臺南市政府水利局

「全國水環境改善計畫」推動過程
相關會議之專家學者所建議及
綜合結論辦理情形

108 年 11 月 21 日

照明解說-大魚廣場照明配置圖

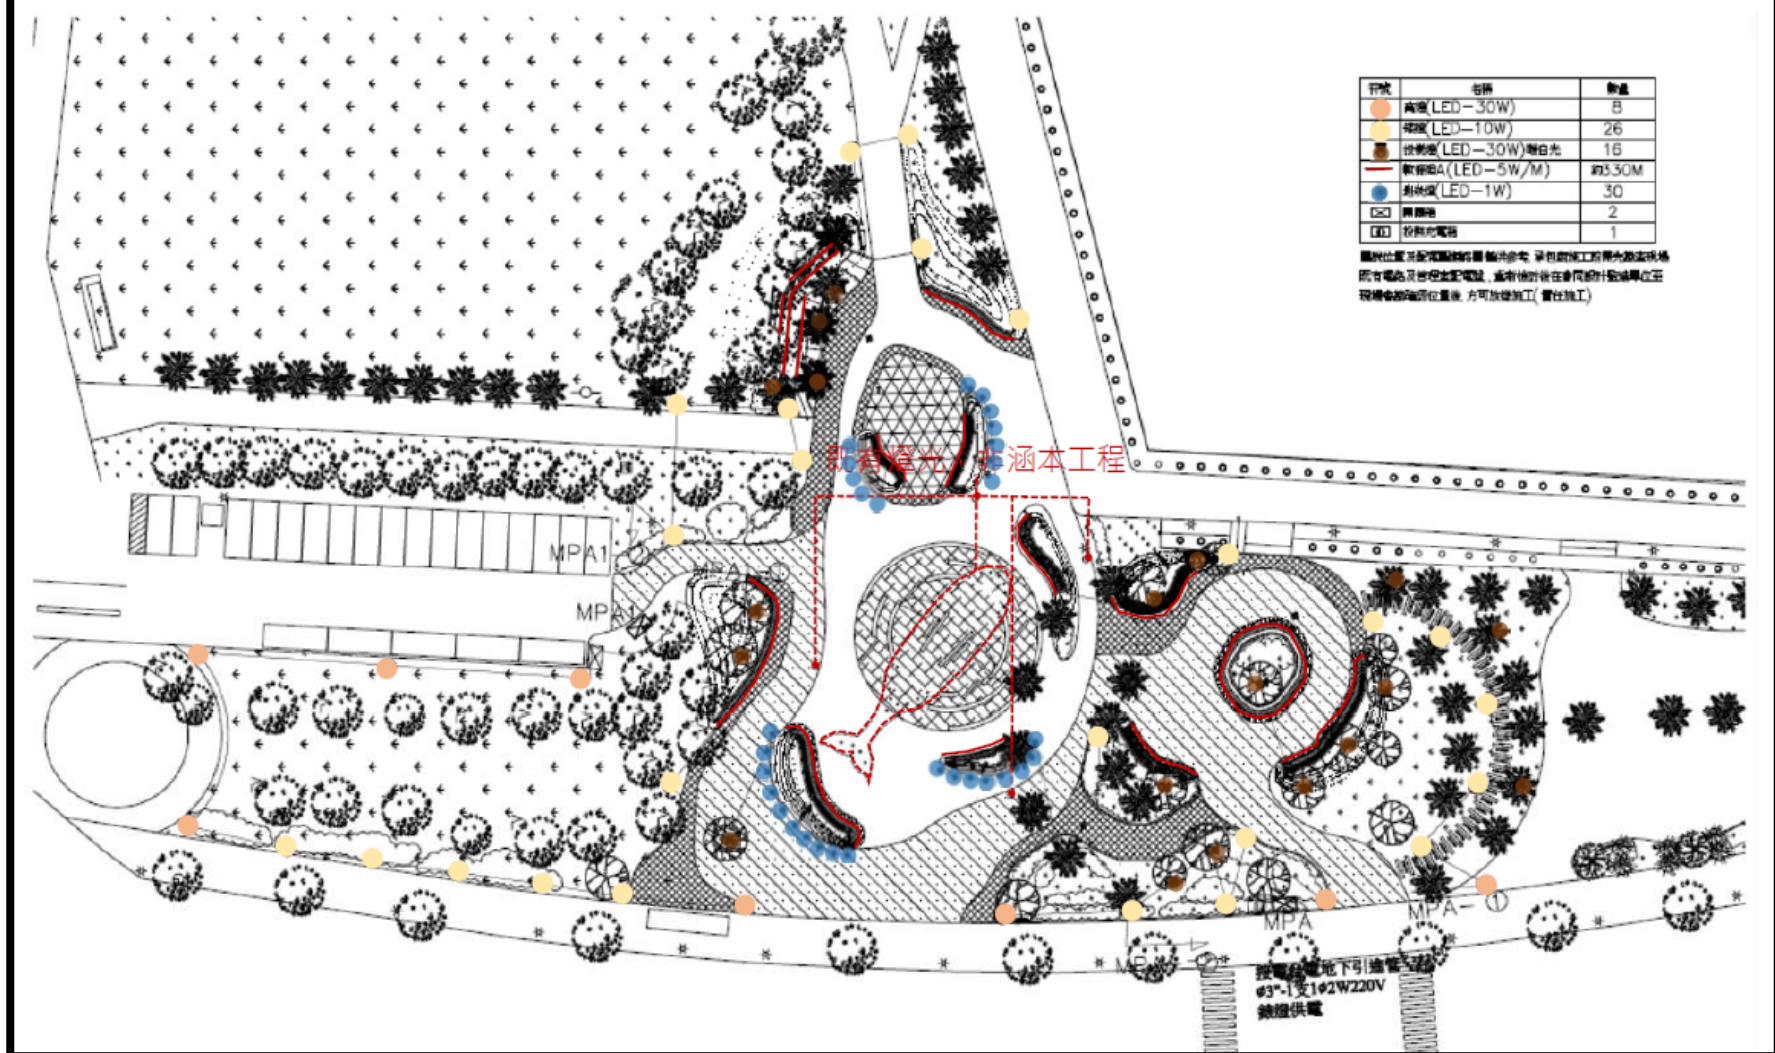
1. 水環境之計畫案在水質方面，氨氮可由汙水處理廠之效能提升，但有關磷或者重金屬銅鋅，則需藉由植栽（水生植物）之吸收。因此對植栽妥予考量。
2. 水環境之景觀效果營造，應注意生態性及管理維護性，可視水流速、水質，適度布設淨化綠地。另河川之水環境營造均有配合之生態需水量及基礎流量。如何營造優良之水域特色。
3. 運河水環境之營造，光環境營造，應注意照度及生態性及節能減碳之視點思考計畫投入之典範性。
4. 景觀與美化滯洪池，應先建立滯洪池之特色，以休憩或生態何者為重做區分，並考量管理維護性與民眾投入意願。
5. 二仁溪水環境堤防或擋土牆面，應盡量避免用彩繪短期且暫時性的環境美化計畫，並請注意設方色之功能與維護性。

市府回覆：針對臺南市核定案中多為都市水圳類型之案件，上述要求已闡明於「全國水環境改善計畫」之內容已由各承辦科室比照辦理，若有邀請本府水環境輔導顧問團參與設計審查，則均有給予相關建議並提供其說明方向，堤防及擋土牆環境美化計畫已去除彩繪等短期思考，（佐證資料）

P17 佐證資料

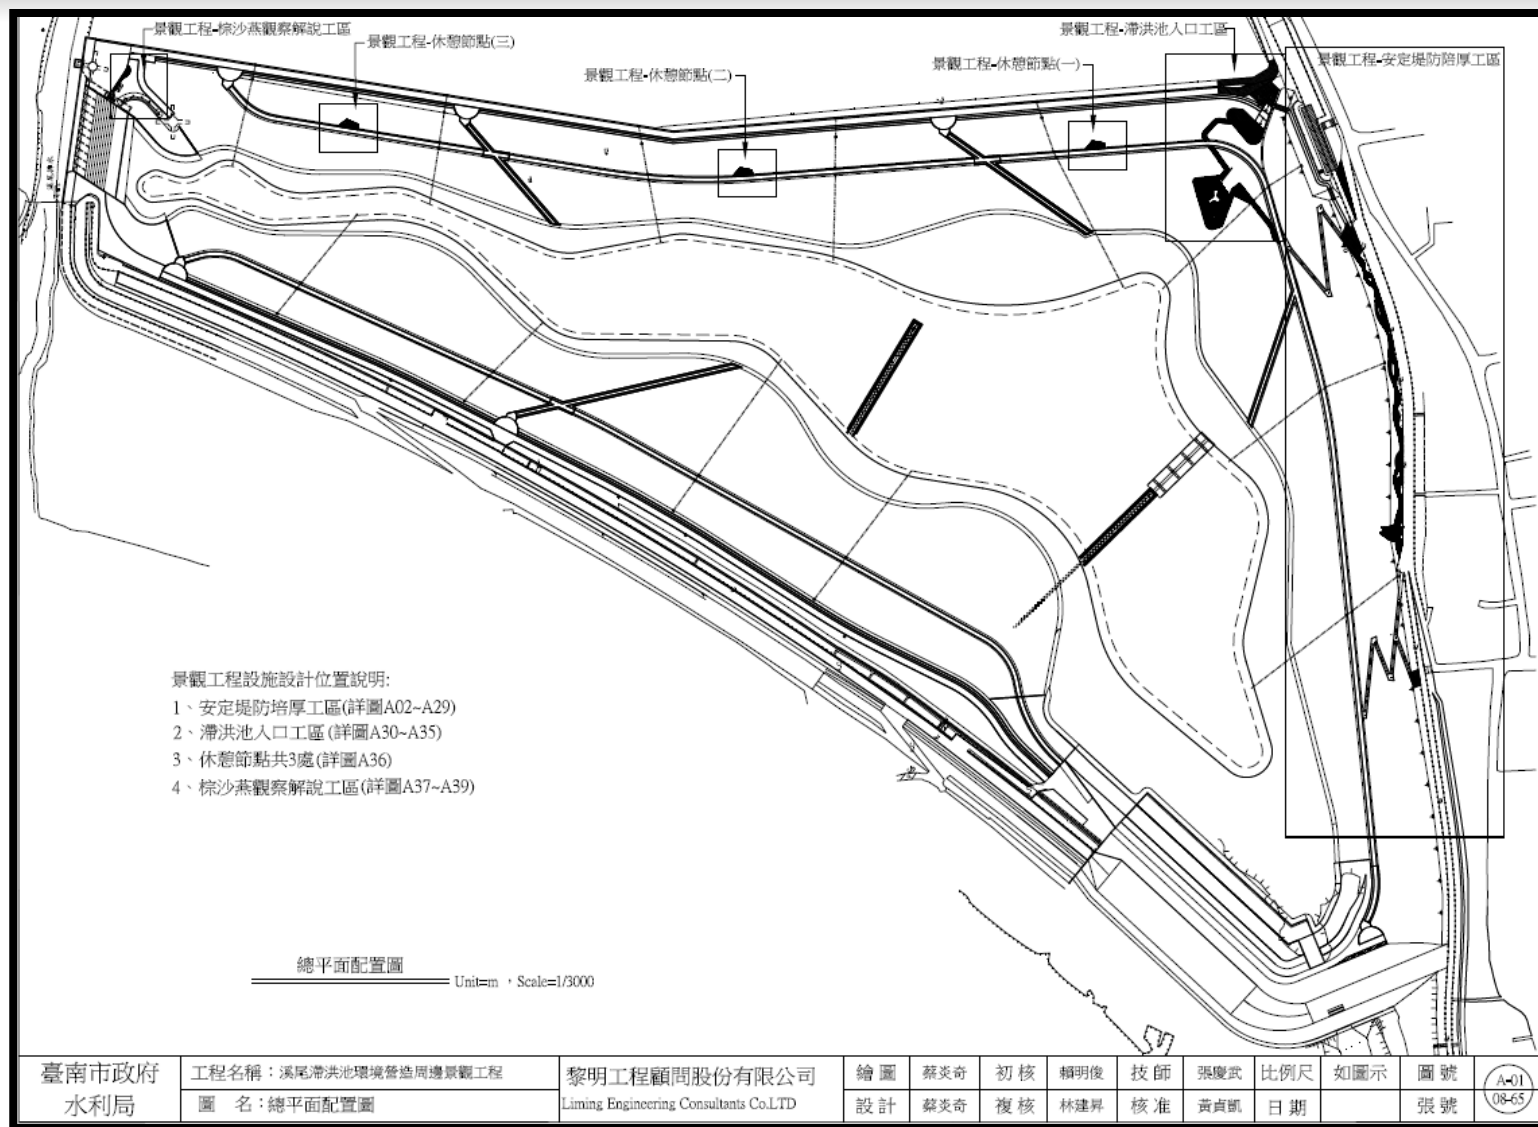
「曾文溪水環境改善計畫」中提及溪尾安定滯洪池出現保育類野生動物，以水利為當初目的，但卻營造出適合野生動物棲地，這是一個很好的案例，也值得後續持續保育。該計畫另也參照一般的保護區劃設了不同的分區，例如核心區、緩衝區等等，既然劃設此類分區，想請問未來如何管理？（例如核心區是否民眾還可以進入，或未來真的朝向保護區劃設的方向進行？）。

市府回覆：遵照辦理，本滯洪池非屬一般生態保護區，且周邊仍有人工產業活動及聚落活動，因此環境營造後外圍仍將有人為活動，故目前依生態環境與保育重要性規劃核心區、緩衝區等作為規劃設計時分區之劃列參考，並作為人為活動及設施導入強度之依據，後續再進一步研擬相關生態環境維續因應對策（佐證資料）。
